Buongiorno,
con la presente si inviano le Osservazioni contro il Progetto di un impianto eolico codice procedura ID_VIP/ID_MATTIM: 1269 denominato "Pitigliano"; ubicato nei comuni di Pitigliano (GR) e Sorano (GR) costituito da 20 (venti) aerogeneratori di potenza nominale 7,0 MW per un totale di 140,0 MW con relative opere connesse ed infrastrutture indispensabili.

ID: Codice procedura (ID_VIP/ID_MATTM): 12691

“Progetto di un impianto eolico denominato “Pitigliano” ubicato nei comuni di Pitigliano (GR) e Sorano (GR) costituito da 20 (venti) aerogeneratori di potenza nominale 7,0 MW per un totale di 140,0 MW con relative opere connesse ed infrastrutture indispensabili”

Immagine 1. Vincoli ex art. 136 del CBC dal PIT della Regione Toscana e zona approssimativa dove è progettato l'impianto industriale.

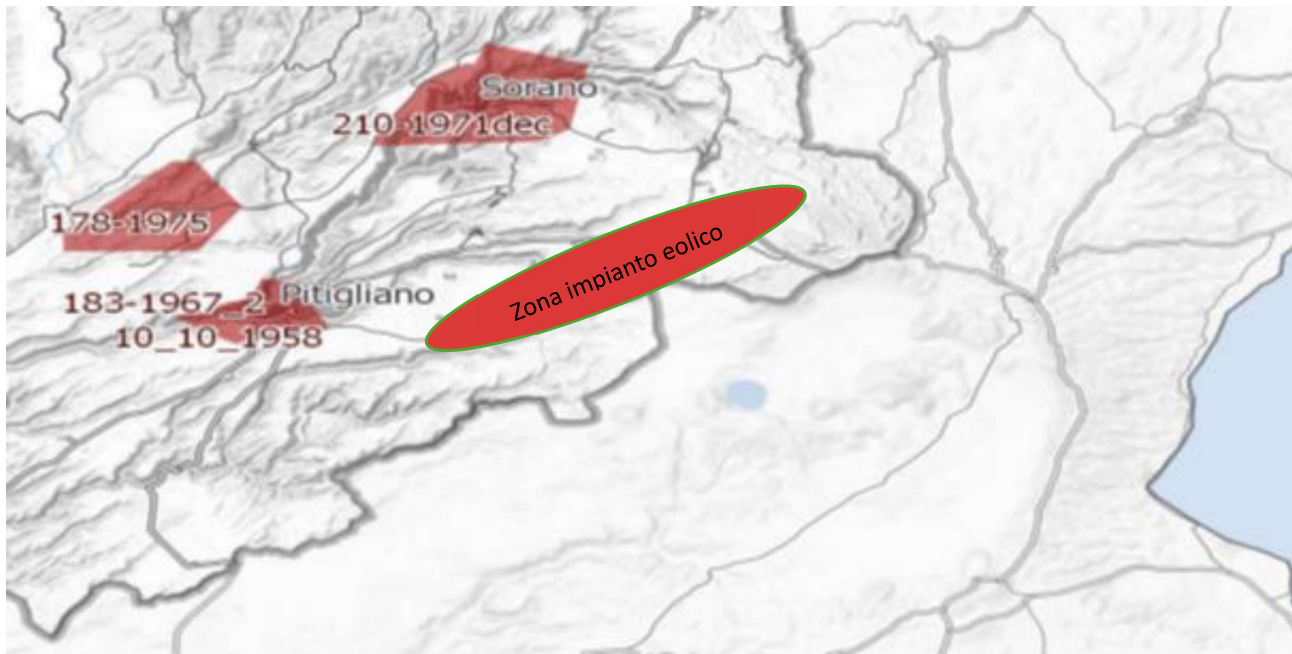
Al contrario si evidenzia che l'impianto eolico industriale citato non solo ricadrebbe con tutti e 20 gli aerogeneratori all'interno delle fasce di rispetto di 3 km di due vincoli paesaggistici di notevole interesse pubblico esistenti nella Regione Lazio e con una parte di essi nel vincolo paesaggistico del Centro abitato di Sorano (GR) quindi in aree non idonee all'installazione di impianti di energia rinnovabile. Addirittura, alcuni aerogeneratori sarebbero ubicati a poche centinaia di metri dai perimetri dei due vincoli paesaggistici laziali ex art 136 del CBC.

Inoltre, come sostiene la Proponente parte dell'impianto si verrebbe a trovare a 3,5 km dal centro abitato di Sorano. Infatti, tre degli aerogeneratori WTG 08, 09, 10 sono addirittura all'interno delle fasce di rispetto dei 3 km del suo vincolo paesaggistico di notevole interesse pubblico ex art 136 del CBC. Si evidenzia che così si crea

un'ulteriore incompatibilità con la tutela del Paesaggio.

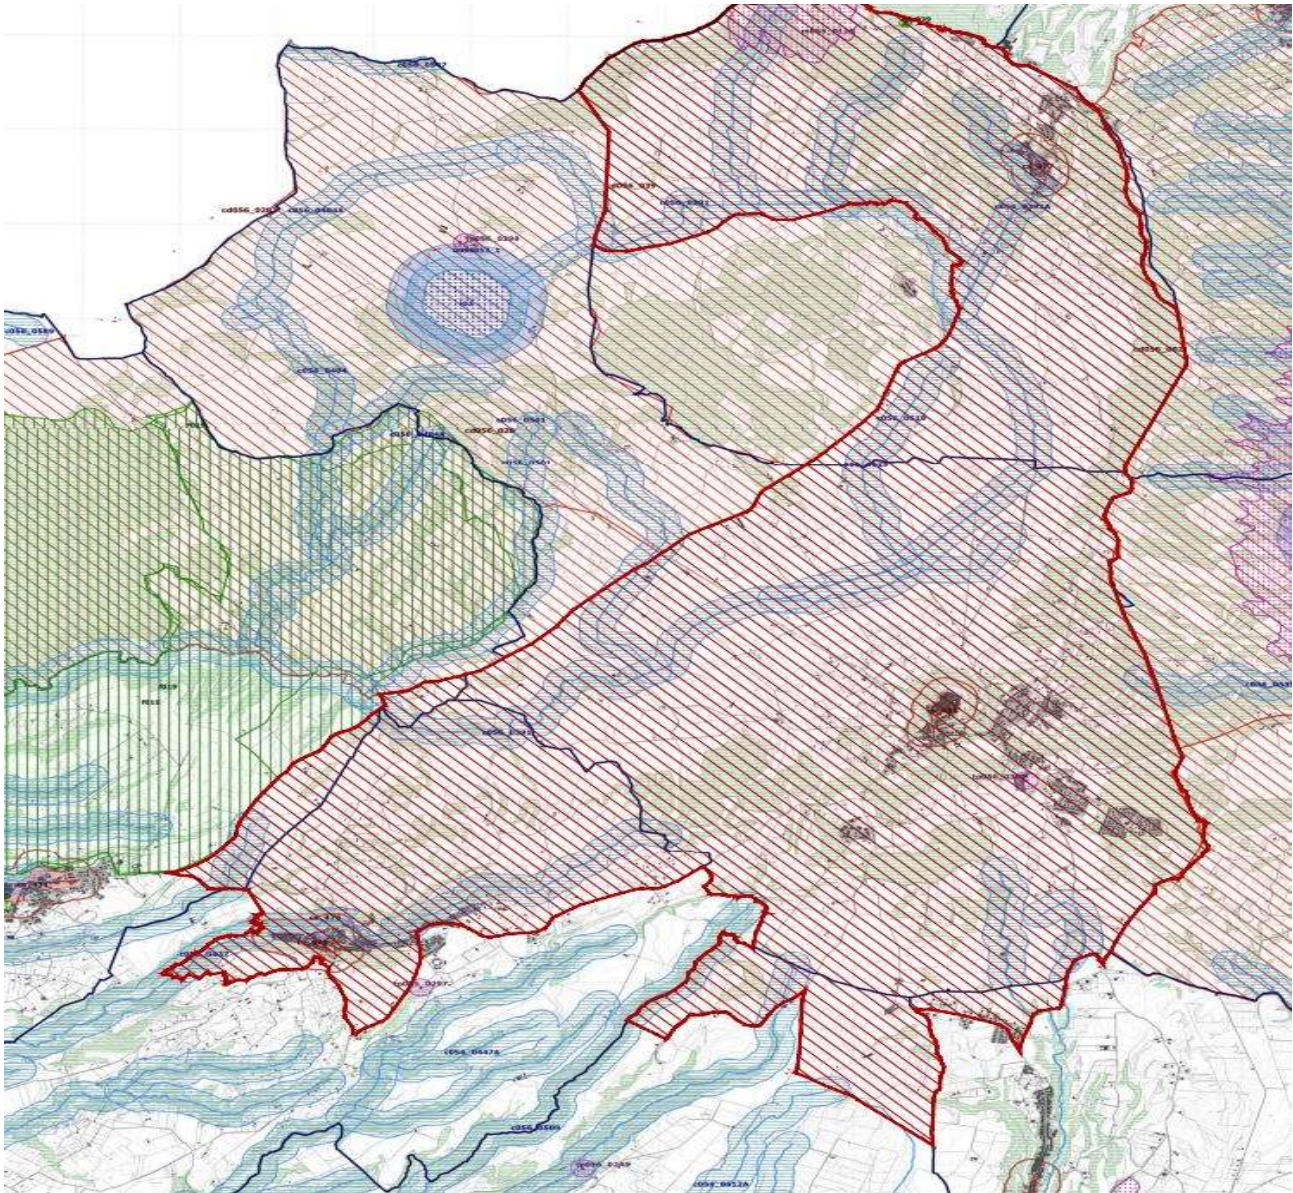
Come è illustrato nell'immagine si ribadisce che l'impianto industriale "Pitigliano" ricade completamente all'interno delle fasce di rispetto dei due vincoli di notevole

interesse pubblico e lambisce quelle di un terzo vincolo e quindi come affermato dal Consiglio di Stato nelle sentenze citate, l'impianto è insediato in area non idonea ai sensi dell'art. 20 comma 8 lettera c quater del D.Lgs. n. 199/2021 e ss.mm.ii al contrario di quanto sostiene la proponente.

Immagine 3. Cumulo di una parte di impianti eolici, fotovoltaici e geotermici industriali in progettazione ed esistenti intorno all’eolico industriale “Pitigliano”.

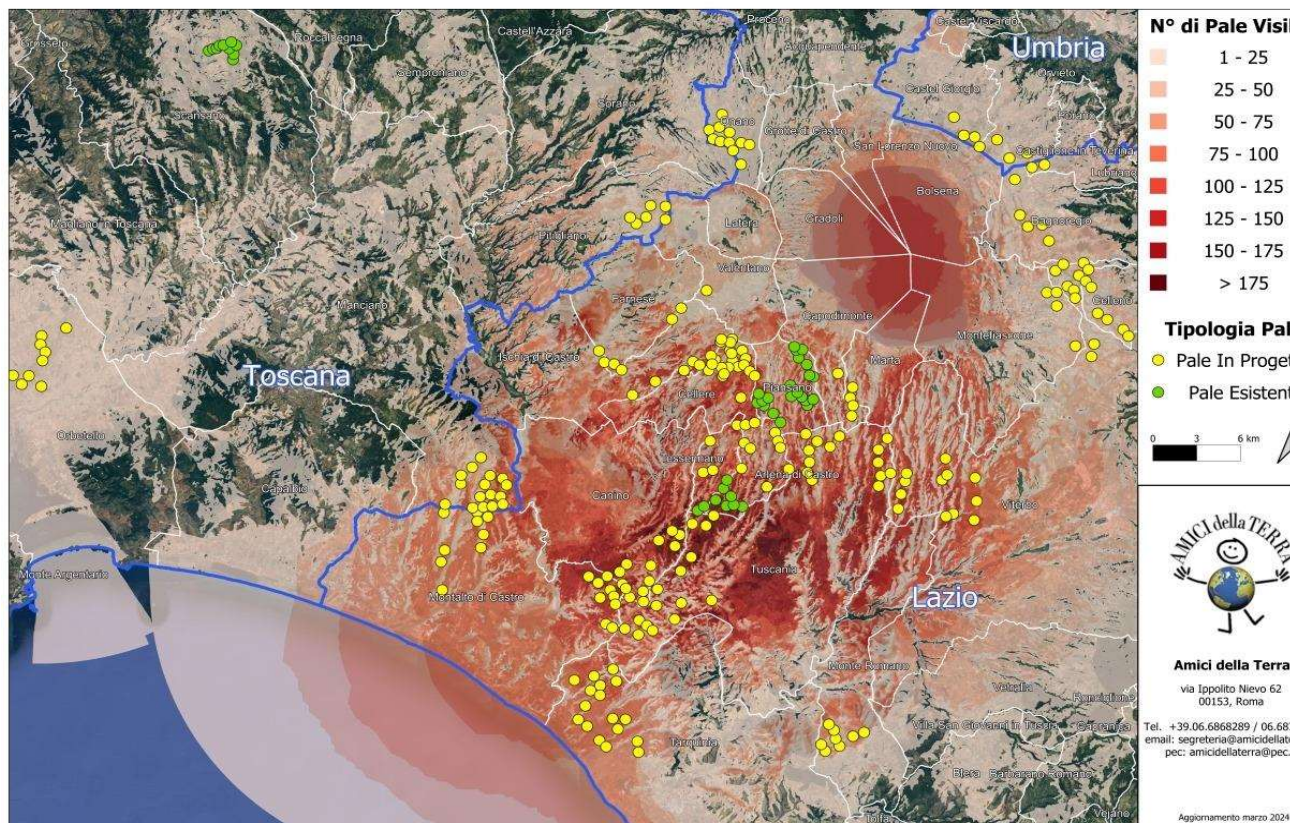
Beni Culturali “*Ambito paesaggistico, geologico e geomorfologico dell’orlo della caldera di Latera ...*” Non vengono nemmeno citati gli impianti eolici in progetto al MASE, il “Rempillo” (6 aerogeneratori) e un altro in verifica amministrativa di 14 aerogeneratori e 72, 6 MW. Ad oggi nei territori di Pitigliano, Sorano e in quello limitrofo potenzialmente potrebbero essere insediati 40 aerogeneratori alti 200 metri e larghi 170. Ma la proponente non cita neanche altri impianti che creerebbero il cumulo e quindi maggiore impatto. Infatti, sul territorio della “Città del Tufo” (Sorano e Pitigliano) impatterebbero anche l’impianto eolico “Montarzo” di Onano con 13 aerogeneratori con le dimensioni ricordate, l’altro eolico industriale nel territorio di Valentano con sette aerogeneratori (stesse dimensioni), gli impianti di Farnese con un minieolico di 3 Torri alte 60 metri già installate in località Poggio del Crognolo e l’impianto eolico industriale “Vallerosa” (7 aerogeneratori alti 200 metri e larghi 158 metri) in procedura VIA presso la Regione Lazio. Inoltre, altri impianti del minieolico già presenti a Valentano, Cellere e Piansano e due progetti eolici industriali con le stesse dimensioni (200 m x 170 m) nel Comune di Ischia di Castro. La valutazione del cumulo non prende neanche in considerazione gli impianti industriali di fotovoltaico e agrivoltaico in progetto a Farnese, Valentano, Ischia di Castro, Cellere. L’impianto geotermico in procedura Via al MASE, progettato nella Caldera di Latera. Quindi è stata effettuata una valutazione del potenziale impatto cumulativo non veritiera a dispetto di quanto affermato dalla proponente che sostiene di aver preso in considerazione uno spazio di 10 km intorno al suo impianto per gli impatti che si creerebbero.

OSSERVAZIONE N.12

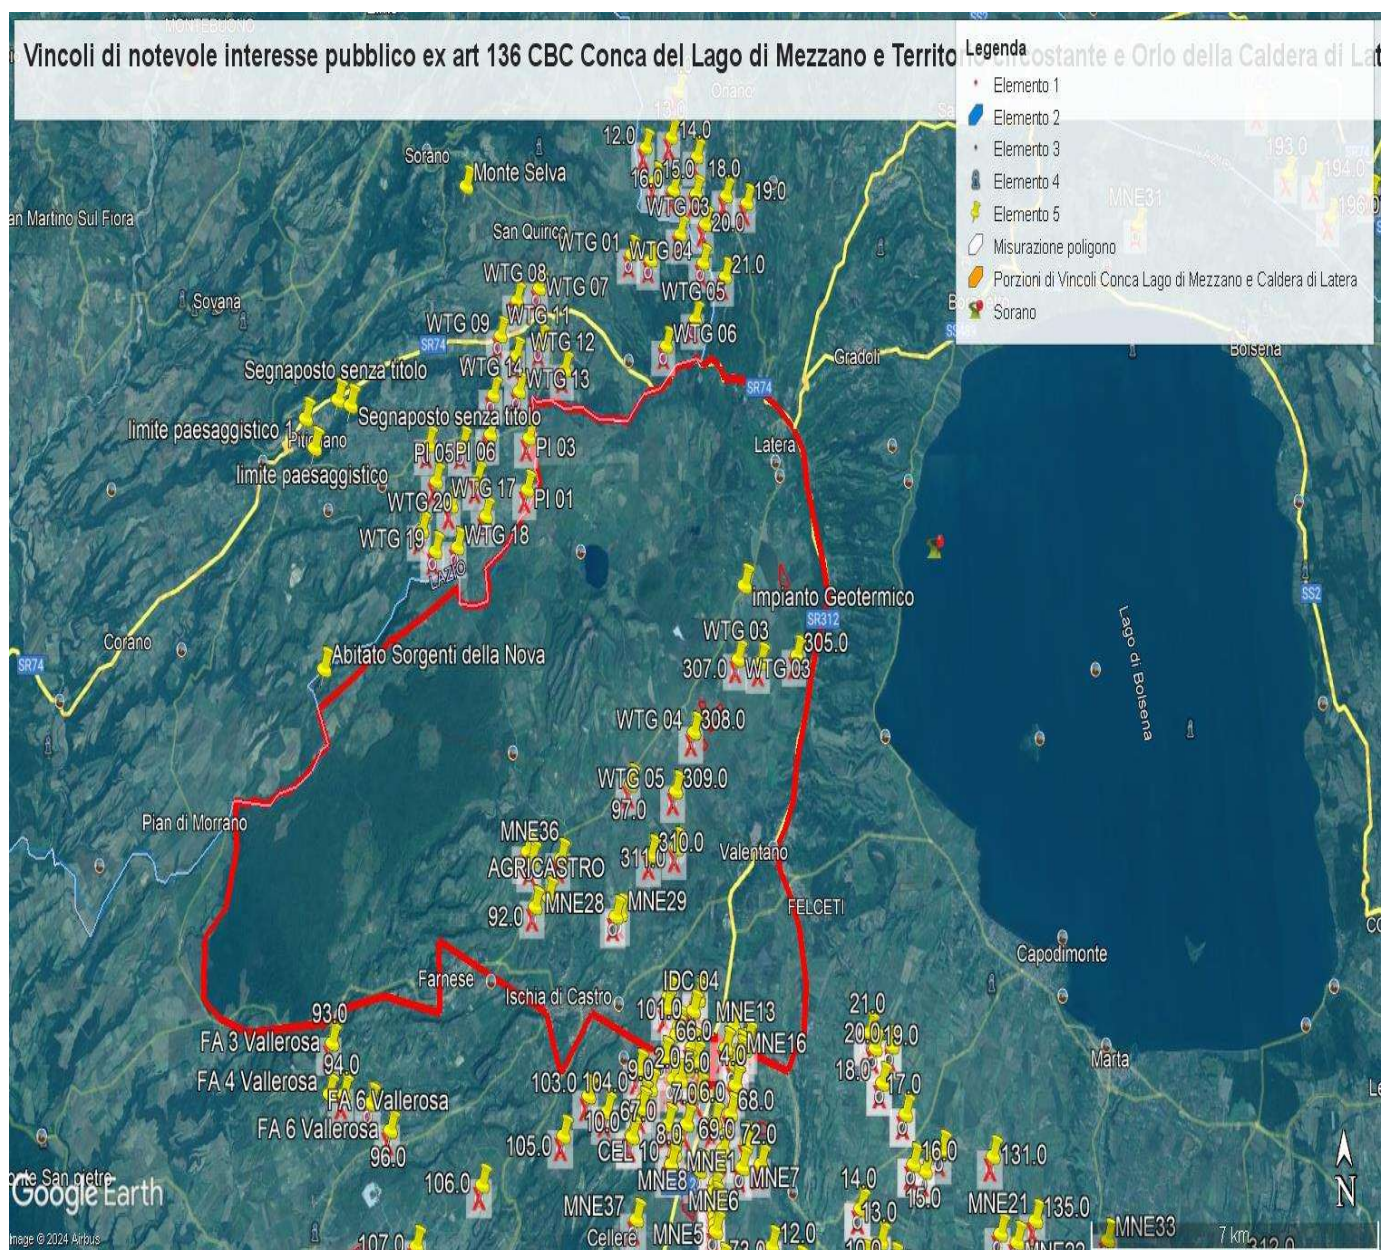
- 1) Lo studio presentato dal proponente nel "Report anemologico" si è basato su dati di parametri meteorologici estratti da un modello di rilevamento virtuale Virtual Met Mast (Vortex ERA - 5 series). Lo studio non riporta che tale modello sia stato validato con misure in sito. Una validazione del modello con misure rilevate sul posto per almeno un anno/ un anno e mezzo dovrebbe essere necessaria per garantire l'accuratezza della produzione energetica stimata.

- 2) Lo studio presentato nel "Report anemologico" riporta valori incoerenti di produzione energetica lorda e netta.
 - a. Nel paragrafo 5.2, Energy calculation, si stabilisce che usando il software Open Wind e il Wake Model Deep Array Eddy Viscosity, la produzione lorda dell'impianto risulta essere di 146,97GWh/anno, la produzione netta 143,59GWh/anno.

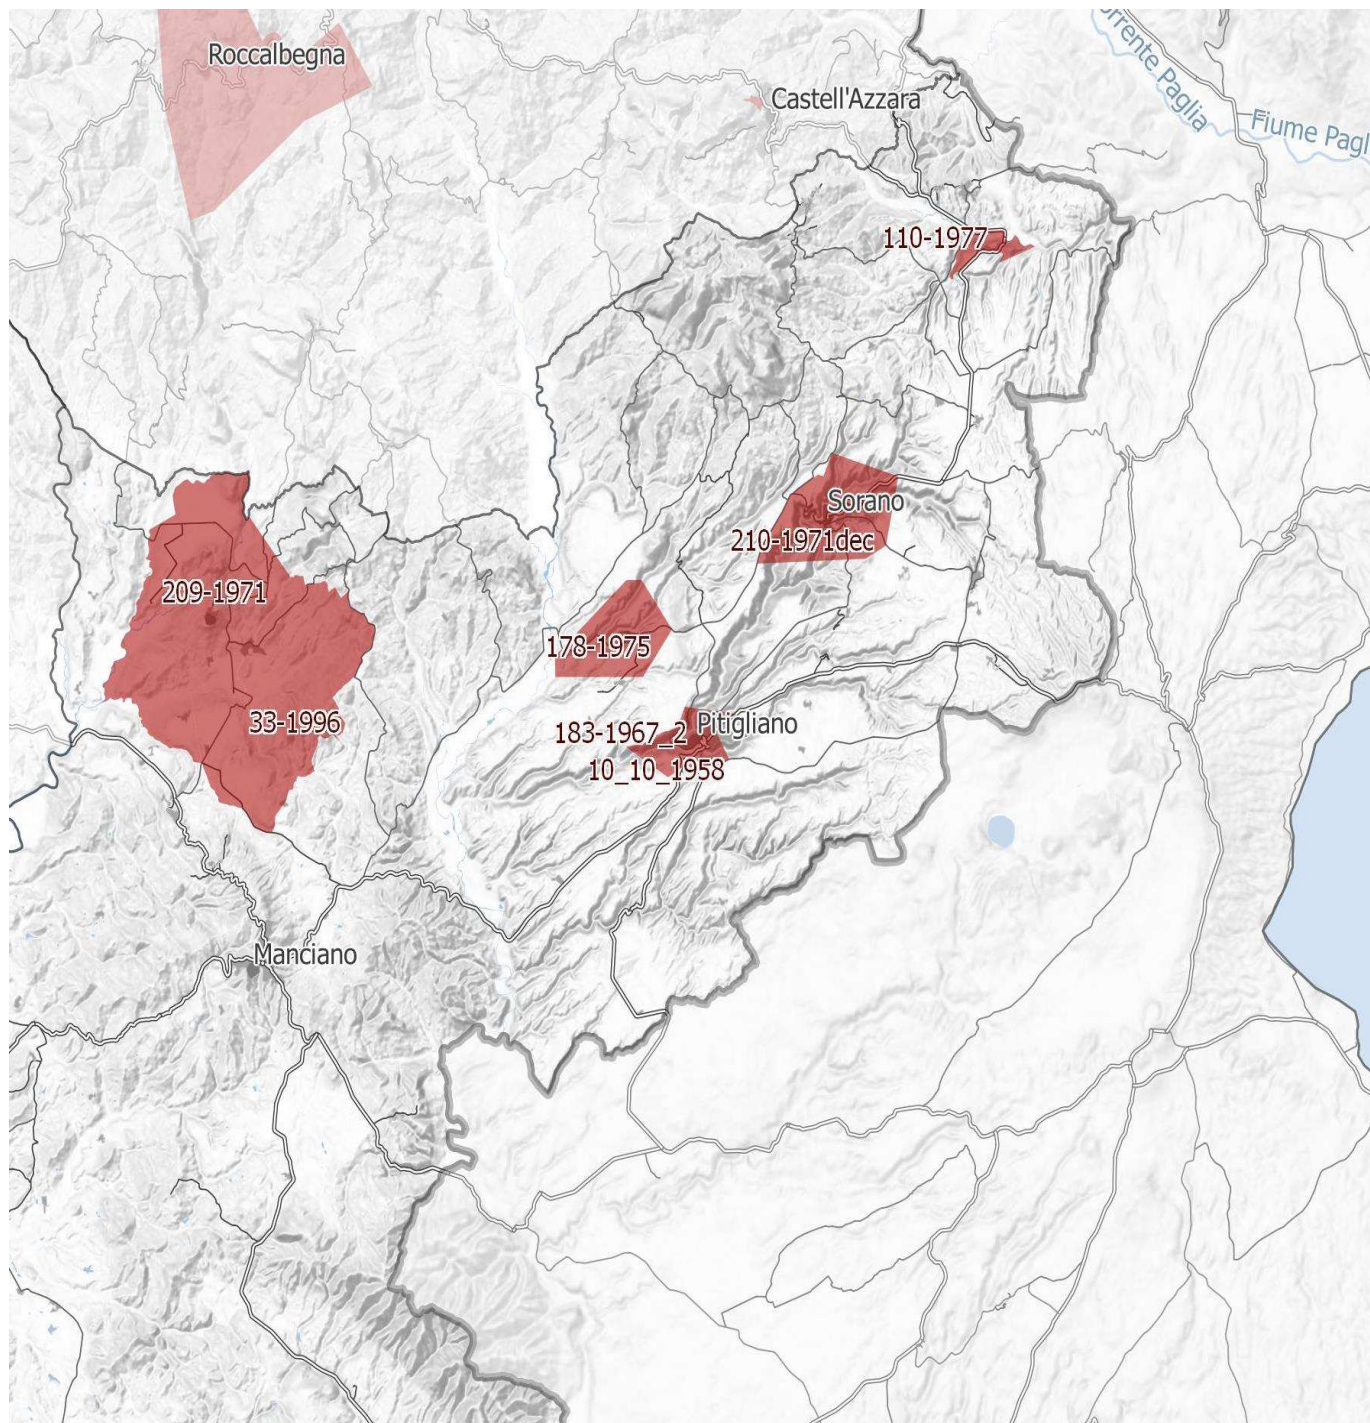
IMMAGINE n. 4 Si evidenzia che i tre aerogeneratori WTG 07, WTG 08 e WTG 09 impattano con il vincolo paesaggistico di notevole interesse pubblico del Centro Storico di Sorano. Il WTG 07 si troverebbe a 2828 m, WTG 08 2504 e WTG 09 2990. Il cavidotto dell'impianto invece impatta in buona parte del Vincolo paesaggistico ex art. 136 del CBC del Centro Storico di Pitigliano.

IMMAGINE n. 7 Mappa della intervisibilità degli impianti eolici elaborata dall'Associazione nazionale Amici della Terra. La mappa non è aggiornata comunque rende molto bene dell'enorme impatto visivo creato dal cumulo degli impianti.

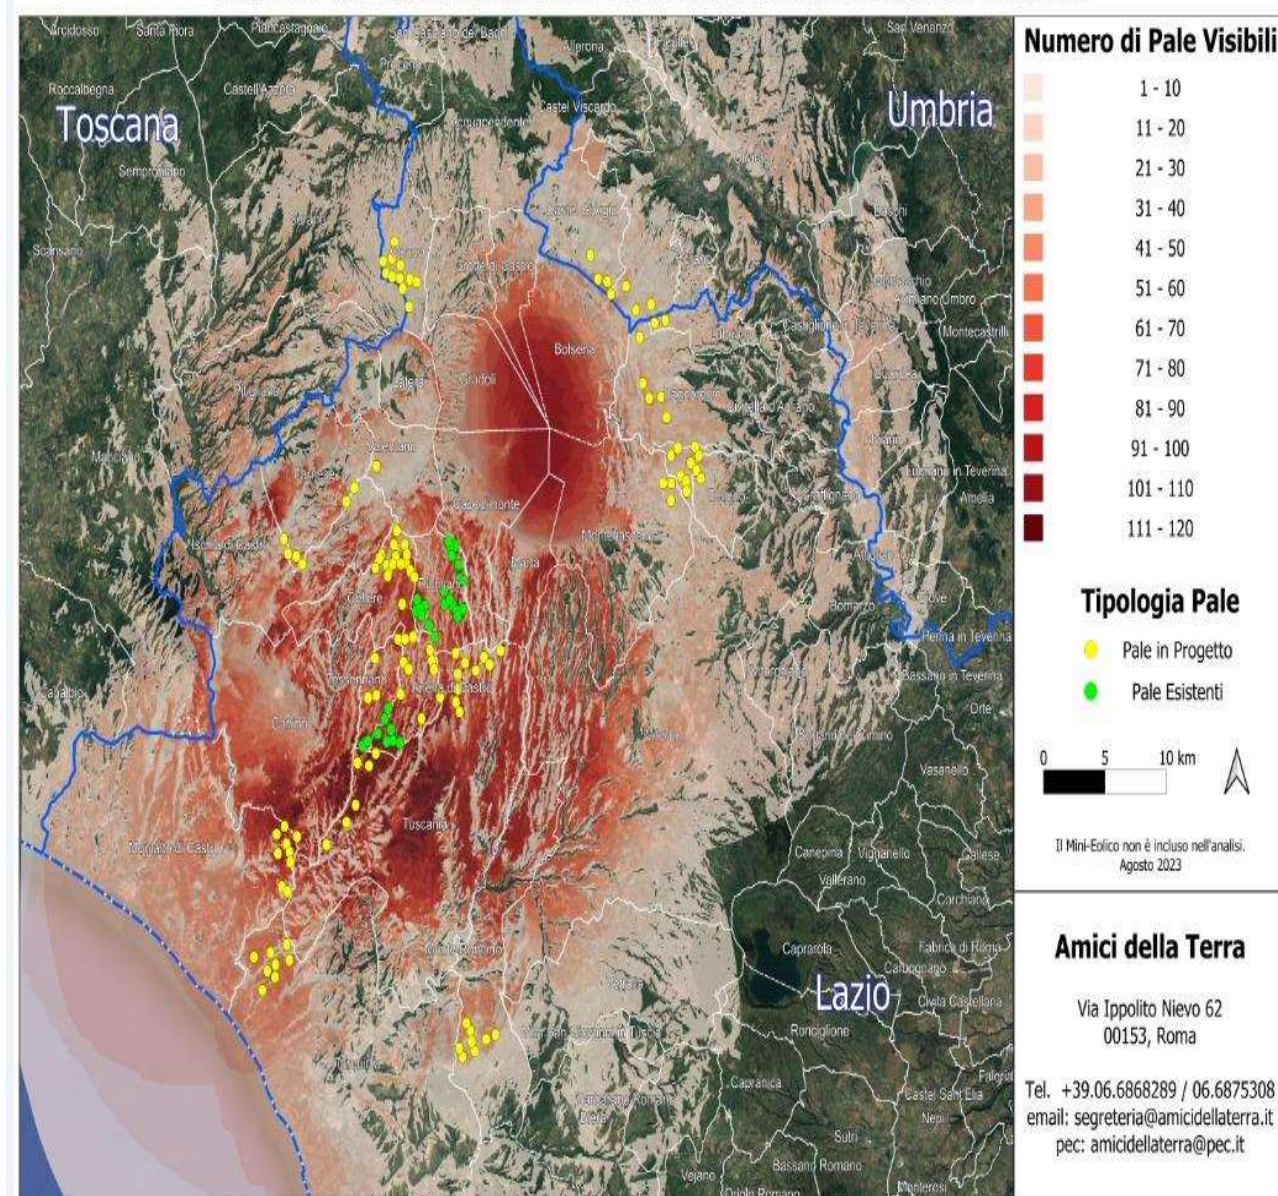
Se agli impianti eolici rappresentati qui sopra che non comprendono sia l'impianto eolico Pitigliano e le altre 14 pale del progetto eolico in verifica amministrativa sempre nel territorio di Pitigliano si aggiungono i migliaia di ettari (7000 fin'ora) di territorio occupato dagli impianti fotovoltaici e agrivoltaici e dalle altre tipologie appare chiaro il numero spropositato degli impianti FER nella bassa toscana e nella Tuscia.
